DRAWING REVIEW

审图常见问题解析

2025年08月 总第25期

10个典型问题案例剖析

图1 某项目41#厂房三层平面图（局部）

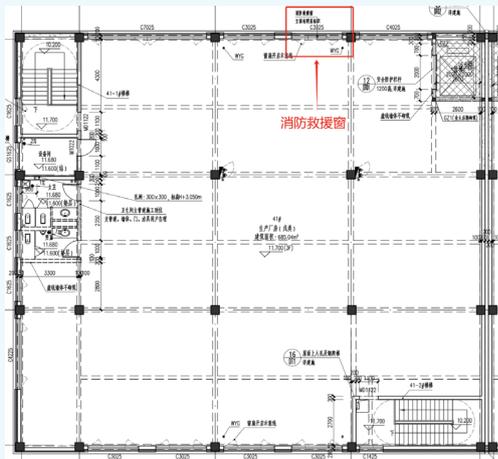
某戊类多层厂房项目（多个子项），41#厂房三层西侧防火分区在对应消防救援操作面范围内设置的消防救援口少于2个，违反《建筑防火通用规范》GB 55037-2022第2.2.3条第一款的规定，见图1；26#厂房消防救援口净宽度小于0.8m，违反《建筑防火通用规范》第2.2.3条第三款的规定，见图2；消防救援窗应急击碎玻璃采用普通玻璃，未在室内和室外同时设置可识别的永久性明显标志，违反《建筑防火通用规范》第2.2.3条第4、5款的规定，见图3。

消防救援口是在建筑发生火灾时供消防救援人员进出的重要设施之一。消防救援口应在消防救援操作面的范围内设置，并且每个防火分区在对应消防救援操作面范围内的外墙上不应少于2个，相互作为安全备份。本项目41#厂房三层西侧防火分区在北侧消防救援操作面范围内仅设置1个消防救援口，违反《建筑防火通用规范》第2.2.3条第1款的规定。

(1) 在41#厂房三层西侧防火分区北立面对应消防救援操作面的范围内增加一个消防救援口，保证该防火分区消防救援口的数量不少于2个。

图1 修改前室内疏散台阶平面

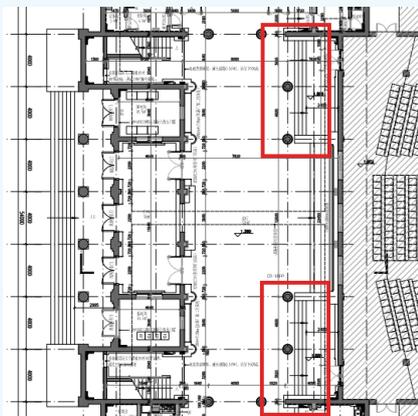
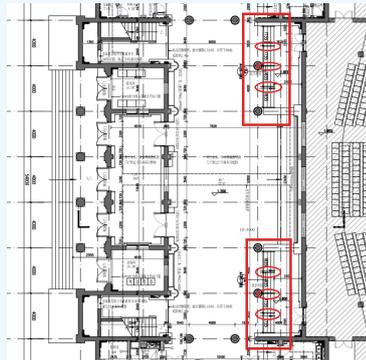
某加固改造项目，礼堂需要通过改造范围内的室内疏散台阶进行疏散，且室内疏散台阶净宽度大于4.0m，台阶的中间未设置扶手栏杆分隔，不符合《建筑防火通用规范》GB 55037-2022第7.1.4条第4款的规定。如图1所示。

该条文说明已明确下列内容：在室内疏散台阶的中间加设中间扶手且设置栏杆扶手，可以保证通行宽度不至过宽，防止人群疏散时因失稳跌倒而发生踩踏等意外情况。

本项目在室内疏散台阶的中间加设中间扶手且设置栏杆扶手后，满足规范要求。如图2所示。

图4 计算模型及WQ1配筋大样

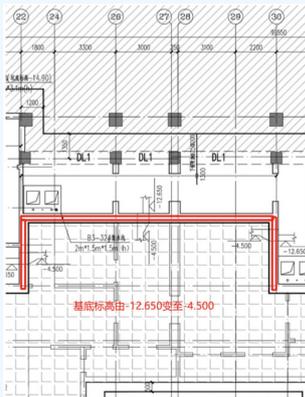
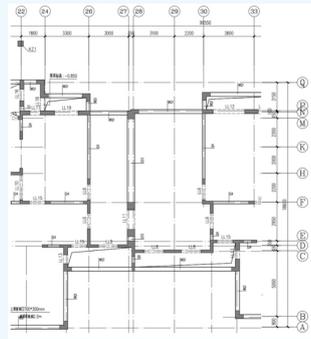
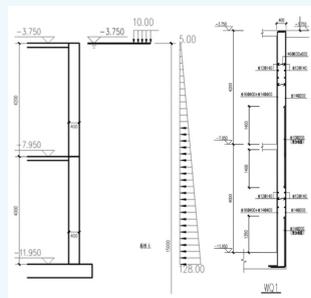
某项目为高层住宅楼，地下3层、局部地下1层，地下三层部分基底标高-12.650m，地下一层部分基底标高-4.500m。地下二、地下三层外墙WQ1为基底标高变化处挡土墙，其高度范围为从地下三层筏板顶-11.950m至地下二层板顶-3.750m。此处挡土墙计算时，未按实际抗浮设防水位计算水压力，并且地面荷载按一般的室外地面考虑，未计入地下一层筏板的基底压力。相关范围结构布置详见图1~图3，计算模型及配筋大样详见图4。

结构在设计工作年限内必须满足安全性。建立能够合理反映结构在相关因素作用下的真实作用效应的计算模型是满足结构安全性至关重要的设计过程。对于本项目中地下三层筏板顶至地下二层板顶的外墙来说,其在结构正常使用期间所承受的外部作用,即水、土压力(包括地下一层筏板基底压力引起的土压力)是

影响结构真实作用效应的关键因素。原结构计算中忽略了水压力的连续性,未按实际抗浮设防水位计算水压力,并且未考虑地下一层筏板基底压力引起的土压力,未全面考虑荷载作用,导致实际配筋严重不足,从而无法满足规范相关要求。

调整计算模型,按实际抗浮设防水位计算水压力,并考虑地下一层筏板基底压力引起的土压力。

图1 2、3层平面图(局部)

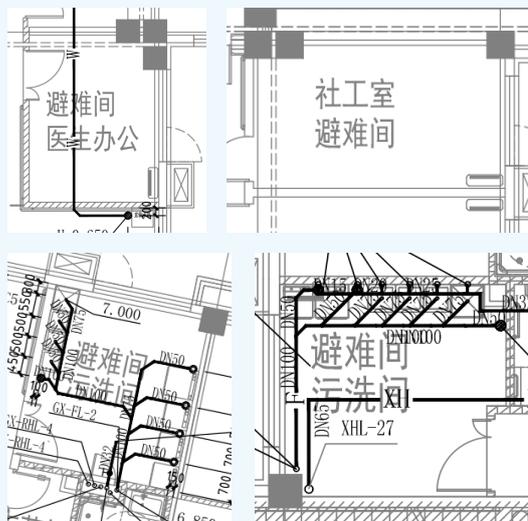
某项目总建筑面积28754.05m²,地上建筑面积17440m²,地下建筑面积11314.05m²,建筑高度12m,地上3层,为多层老年人照料设施。二、三层设有避难间,每层设置8处,避难间内均未设置消防软管卷盘和灭火器,见图1。

该项目根据《建筑设计防火规范》GB 50016-2014(2018年版)第5.5.24A条规定,建筑专业在二层及以上楼层设置了避难间,

而给排水专业未根据《建筑防火通用规范》第7.1.16条第7款,在避难间内设置消防软管卷盘、灭火器。

在每处避难间内增设消防软管卷盘和灭火器。

图1 地下一层空调风、防排烟平面图(局部)

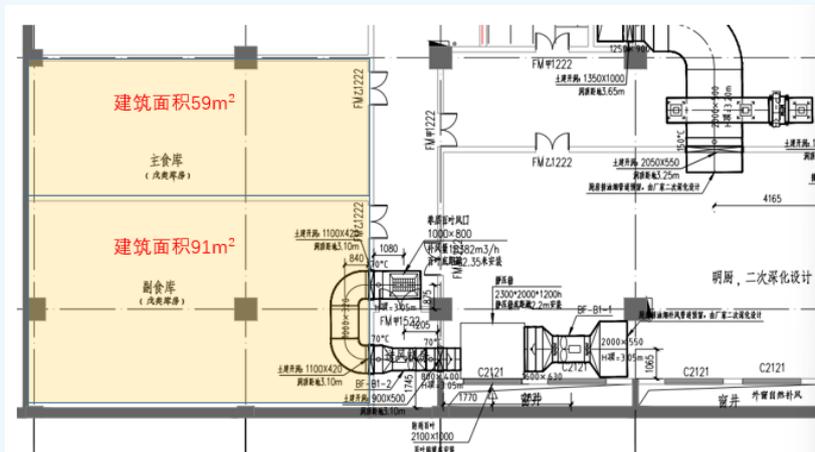
本项目为北京某调度指挥中心项目,总建筑面积8682.56m²。地上设有调度室、服务大厅、业务保障用房等,地下设有厨房、餐厅、地下车库等房间。地下一层厨房主食库、副食库(括号标注戊类库房)建筑面积均大于50m²,且为无外窗房间,未设排烟设施。地下一层空调通风、防排烟平面图(局部)见图1。

条件差,可燃物在燃烧过程中供氧往往不足,可燃物燃烧慢、产烟量大、温升快、能见度降低迅速。对安全疏散和灭火救援十分不利,应通过排烟改善火场条件,减少火灾及其烟气的危害。该项目主食库、副食库虽括号标注为戊类库房,但依据《建筑设计防火规范》GB 50016-2014(2018年版)储存物品的火灾危险性分类举例,厨房的主、副食库均不属于戊

类库房，应按照可燃物较多房间考虑排烟设施，见图2。

地下一层厨房的主食库、副食库设置机械排烟系统，同时设置补风措施。

图1 非机动车库照明配电箱BIAL-G-DK4系统图 (局部)

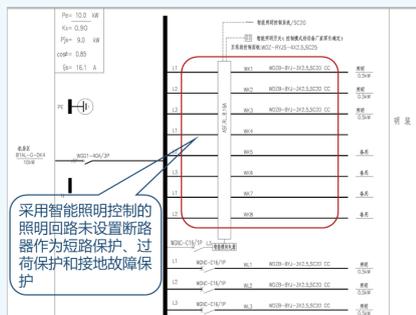
该项目各层公共走道、地下一层非机动车库、餐厅等公区照明采用智能照明控制系统，其中公共走道照明仅预留回路，待精装二次设计；非机动车库照明一次设计到位。照明配电系统中，上述纳入智能照明控制系统的照明回路仅设有智能控制模块，未设置断路器，无法实现照明回路的短路、过负荷、接地故障保护。

本案例中,部分照明回路错误地采用智能照明模块取代断路器,使得照明终端回路没有短路保护、过负荷保护及接地故障保护。

解决措施:在各照明回路补充断路器作为短路保护、过负荷保护及接地故障保护,如果照明线路过长导致断路器动作灵敏度不够,可以设置剩余电流保护电器实现接地故障保护。

图1 二层新风系统平面图(局部)

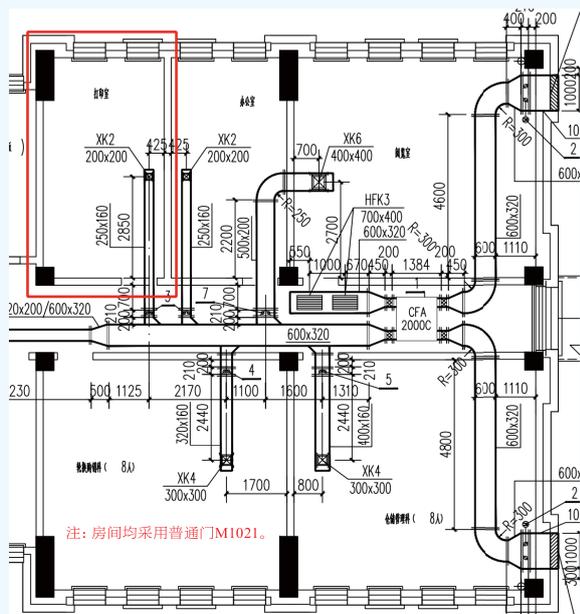
某公司迁建办公楼项目,打印室未设置排风设施保证房间负压,不满足《绿色建筑评价标准》GB/T 50378-2019(2024年版)第5.1.2条控制项要求。

本项目绿建应按《绿色建筑评价标准》设计。而打印室设置新风,房间形成了正压,导致打印室的空气和污染物串通到室内其他房间,不满足《绿色建筑评价标准》第5.1.2条控制项要求。

取消打印室的新风支管,设置独立的排气扇排至室外,使打印室形成负压,满足《绿色建筑评价标准》第5.1.2条要求。

图4 二层空调通风平面图（局部）

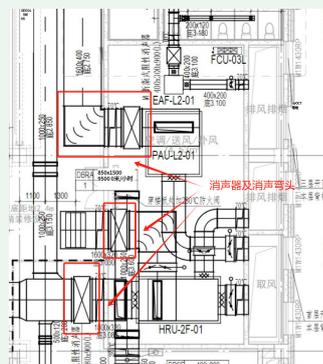
HRU-L2-01的噪声值均超过55dB的限值要求（见图2、图3设备表所示）。为了避免噪声通过风道传播，设计者在新风和送风主风管道上设有消声器，弯头处设置消声弯头，以满足商业建筑对室内噪声限值的要求。消声措施的设置如图4所示。

图1 人防人员出入口预埋保护管

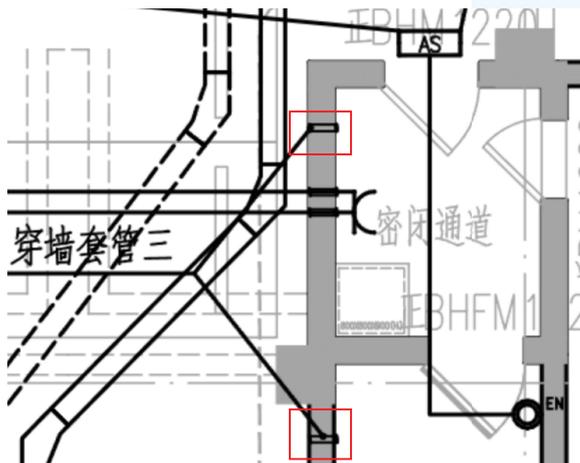
《平战结合人民防空工程设计规范》DB11/994-2021第7.4.8条规定, “所有人员出入口和连通口的防护密闭门门框墙、密闭门门框墙上均应预埋4~6根备用保护管, 并应符合防护密闭要求。备用保护管为公称口径50mm~80mm, 管壁厚度不应小于2.5mm的热镀锌钢管。”图1、图2及图3中, 预埋保护管均未设在

门框墙上, 设置位置比较随意, 不符合《平战结合人民防空工程设计规范》第7.4.8条的规定。
